**Verslag huishoudelijke elektrische installatie op laagspanning en zeer lage spanning****Algemeen:**

Referentie: 006-20260522-04	Datum controle: 22/05/2026
Keurder: 006

Eigenaar: Kristien Paullusen	EAN-code: 541449206003151326
Adres installatie: Onderwijslaan 12, 3590 - Diepenbeek	Nummer teller(s): 1sag32354929
Distributienetbeheerder installatie: Fluvius	
Datum uitvoering installatie:	<input checked="" type="checkbox"/> Vóór 01/10/1981 <input type="checkbox"/> Tussen 01/10/1981 en 01/06/2020 <input type="checkbox"/> Vanaf 01/06/2020
Type:	<input checked="" type="checkbox"/> Wooneenheid <input type="checkbox"/> Niet-huishoudelijk <input type="checkbox"/> PV <input type="checkbox"/> Batterij <input type="checkbox"/> Laadpaal

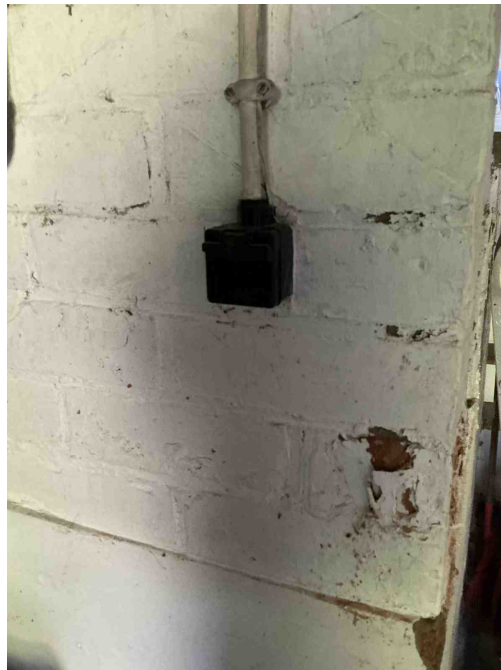
B26 - Het elektrisch bord kon niet gedemonteerd worden (Boek 1: 5.3.5.1).
Opmerking: Bord1 en bord2 hebben penautomaten die vast zitten.

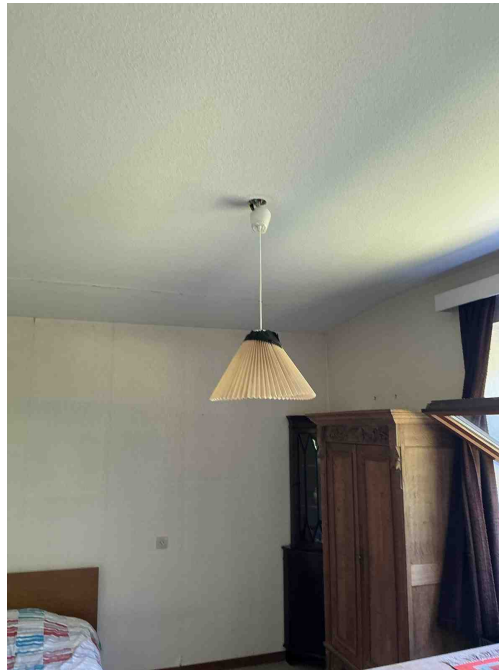
T11 - De contactdozen waarvan de toegekende stroomsterkte maximaal 16A en de toegekende spanning maximaal 250V bedraagt en niet bedoeld zijn voor de voeding van een of meerdere verbruikstoestellen voor een specifiek doel en niet geplaatst zijn in of op schakel- en verdeelborden, beschikken niet of IPXX-D (incl. gemeenschappelijke delen residentieel geheel) (Boek 1: 4.2.2.3/5.3.5.2).

Opmerking: Garage, badkamer, zolder

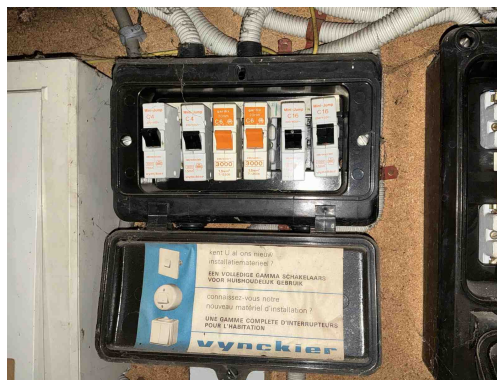
T21 - Het elektrisch materieel is niet geplaatst volgens de voorschriften van de fabrikant/ regels van goed vakmanschap . (Boek 1: 1.4.1.3)

Opmerking: Lamp wasplaats , lamp slaapkamer 1
